## DOKUMENTATION

### Öffentliche Veranstaltungen zur „städtebaulichen Entwicklung der Mittelmole in Rostock-Warnemünde“

am 16. und 17. Juli 2014 im Technologiezentrum Warnemünde

Funktionsplan Mittelmole ,  
Stand: 2014

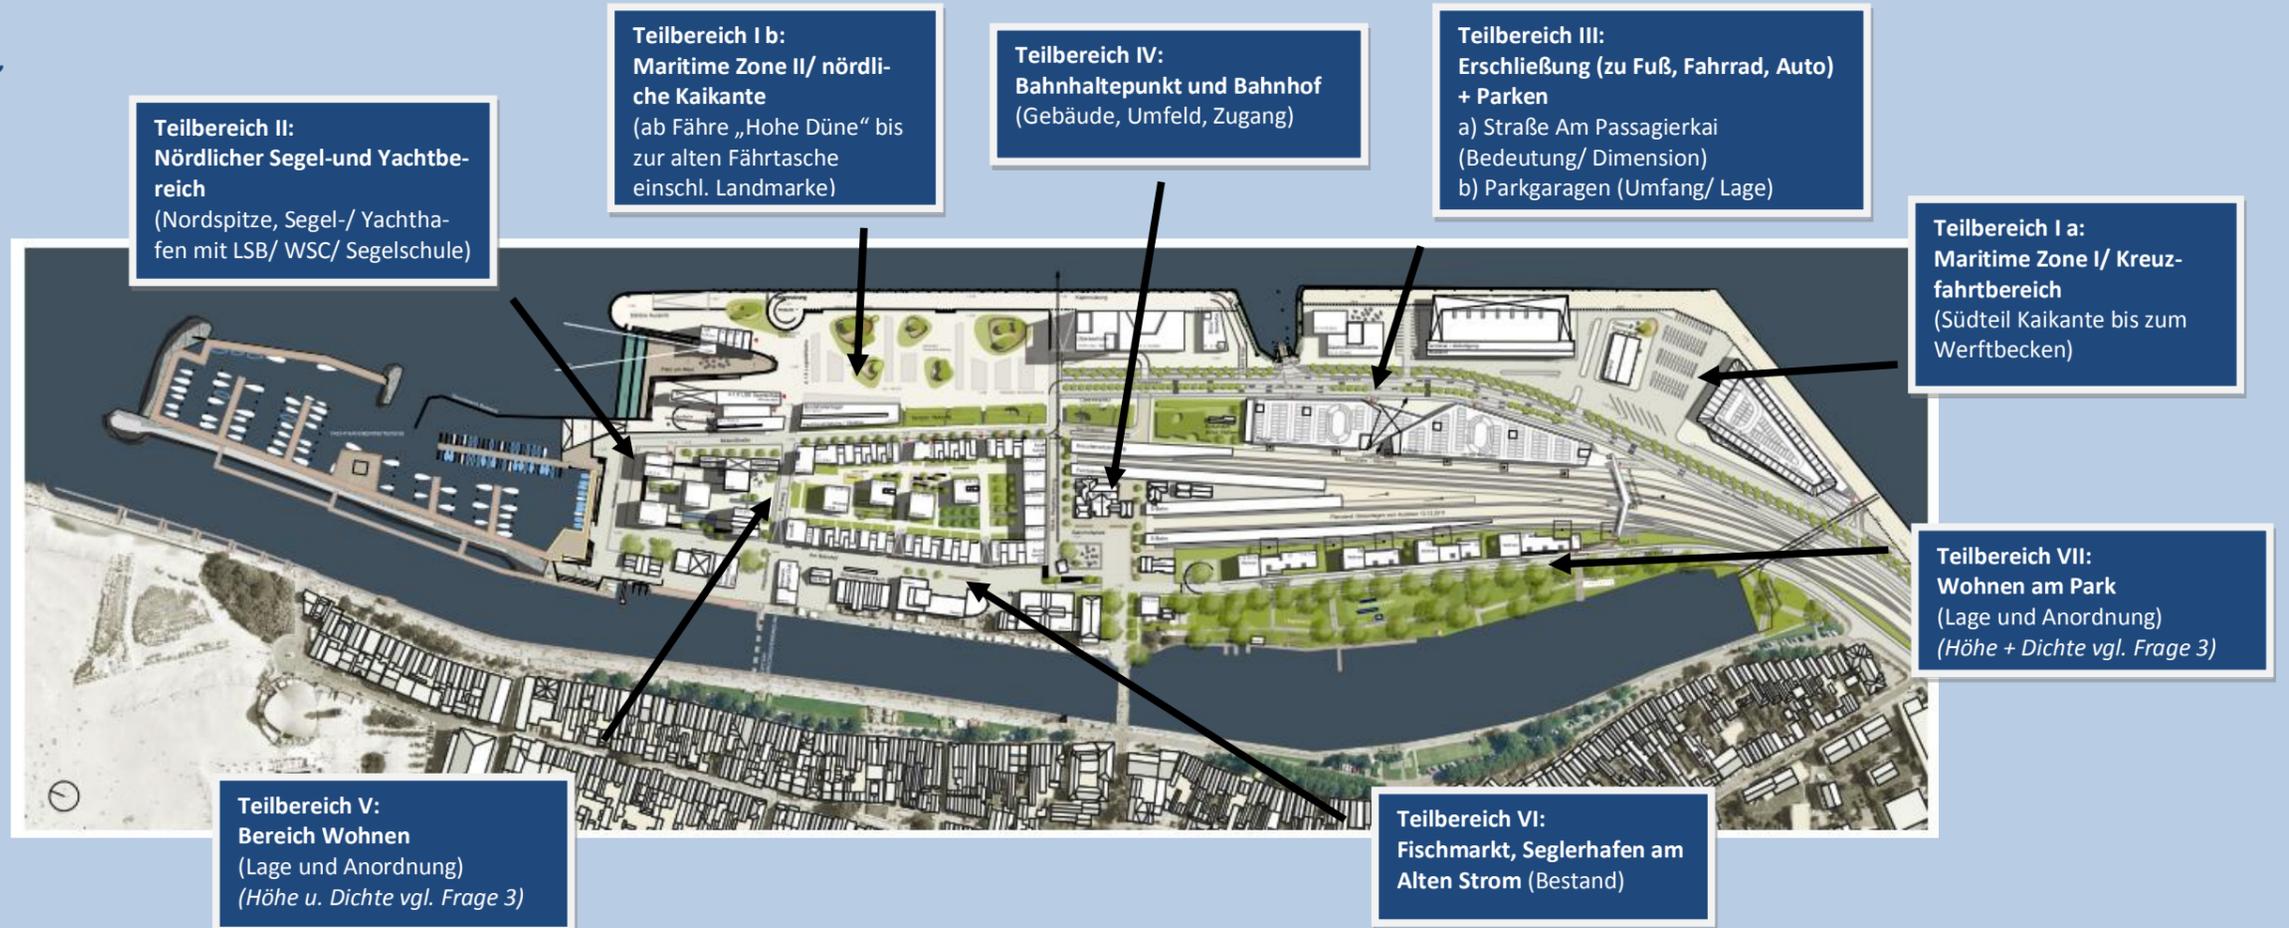
Berücksichtigung des historischen Ensembles, von Sichtbeziehungen und einer attraktiven Fußgängerachse; angrenzende Neubebauung nicht zu dicht und zu hoch!

Niedrigere (max. bis 4 Gesch.) und weniger kompaktere Bebauung, keine Blockrandbebauung, Wohnbebauung mit „Durchblicken“, keine Wohnbebauung an der Nordspitze, teilw. Funktionsunterlagerungen im Erdgeschoß!

Erhalt des Bestandes am Alten Strom; Durchgängige Erleb- und Begehbarkeit der Wasserkante, inkl. Lösung einer „Durchwegungsmöglichkeit“ des WSC-Geländes; neue 2. Querung Alten Strom problematisch, jedoch Lösung langfristig vorsehen!

Keine Wohnbebauung am Park; wenn Wohnen dann nur eine kleinteilige Wohnbebauung mit wenigen Gebäuden und einer geringen Gebäudehöhe (max. 3-Geschosse)!

Stärkung des Parkcharakters; Ausdehnung der Grünfläche!
